**Direction Régionale de l'environnement,
de l'aménagement et du logement
Auvergne Rhône-Alpes
Unité interdépartementale Drôme-Ardèche**
Réf. 20260528-RAP-DAEN0586

**DOSSIER DE PORTER A CONNAISSANCE RELATIF A LA MODIFICATION DES
CONDITIONS D'EXPLOITATION
DE LA SOCIÉTÉ LAFARGE CEMENTS SUR LA
COMMUNE DE LE TEIL et de VIVIERS**

Projet de capture et de liquéfaction de CO2

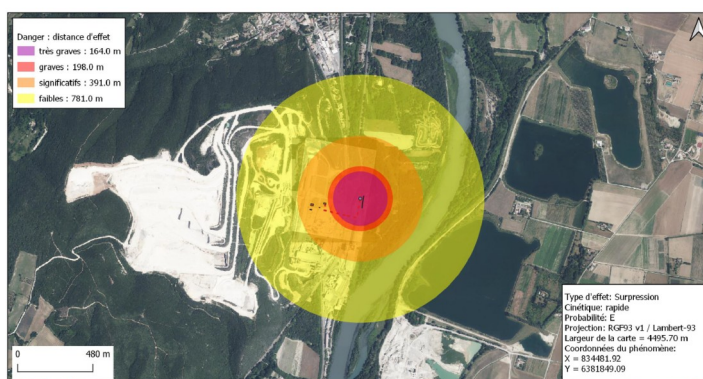
En termes de risque accidentel, le projet est acceptable au regard de la grille de criticité présentée supra (Circulaire du 29/09/05).

Par rapport à la situation existante, les effets létaux modélisés n'atteignent pas de nouvelles zones urbanisées. Ils dépassent néanmoins de quelques mètres des effets létaux maximaux de la précédente étude de dangers.

Perte confinement stockage CO2 – Anoxie

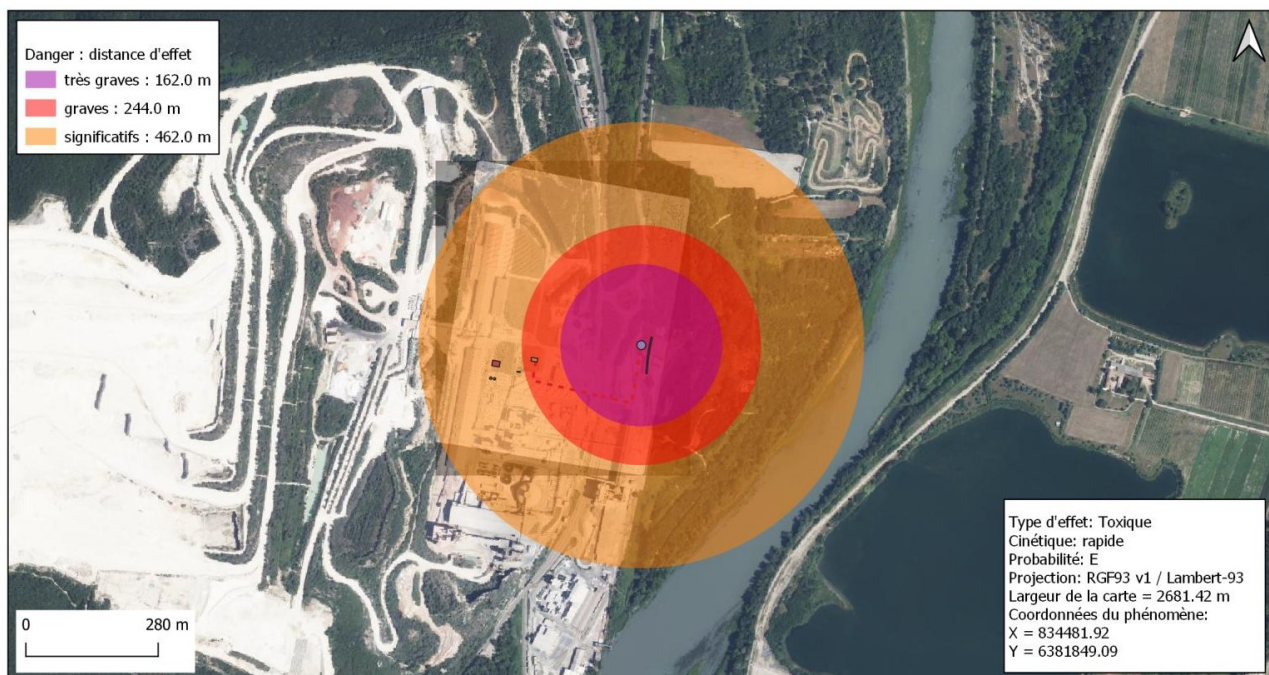
Les phénomènes nouveaux majorants, toxiques, surpression et BLEVE liés au stockage de CO₂ dans une sphère sont à cinétique rapide. Les distances d'effet létaux sont plus faibles, mais plus excentrées sur le site. Les scénarii sont de même classe de probabilité « extrêmement peu probables ». Néanmoins, les effets d'anoxie du phénomène 2-1 impliquent donc de nouveaux effets qui dépassent, pour les seuils d'effets irréversibles et létaux, les effets thermiques générés par le phénomène majorant de l'étude de dangers de 2016.

Aucune zone urbanisée ou urbanisable susceptible d'accueillir un fort rassemblement de population n'est impactée par de nouveaux effets létaux. Néanmoins, des effets toxiques par anoxie atteignent de nouvelles zones autour du site sur des distances assez faibles et en zone naturelle. Un porter à connaissance urbanisme sera à réaliser au titre de la maîtrise de l'urbanisme.
